LINEA AV/AC TORINO – VENEZIA Tratta VERONA – PADOVA

PROGETTO ESECUTIVO

IN42 – SISTEMAZIONE STRADA IN LOCALITA' BIACCHE

RELAZIONE CONFRONTO PD/PE

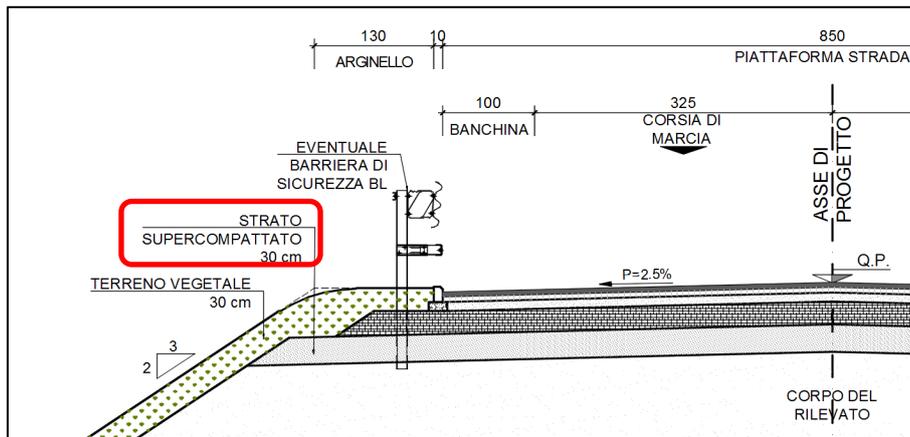
Come già fatto dal punto vista planimetrico, e in accordo con i punti C.1 e C.2 dell'istruttoria, sono state redatte le verifiche degli elementi geometrici di tracciamento altimetrico della viabilità di progetto. Per quanto riguarda l'asse 1 è stata adeguata la livelletta iniziale alla reale conformazione della rotatoria esistente.

Verifiche altimetriche Asse 1												
Tipo Racc	P. In	P. Out	P. Media	R	Prog In	Prog out	V Max	Delta P.	Dist Arr	R Ottico	R Din	Verifica
Convesso	1.764	-4.102	-1.169	150	4.069	12.869	30.842	5.867	29.751		122.326	✓
Concavo	-2	1.764	-0.118	1000	47.265	84.91	41	3.764	41.952	489.893		✓
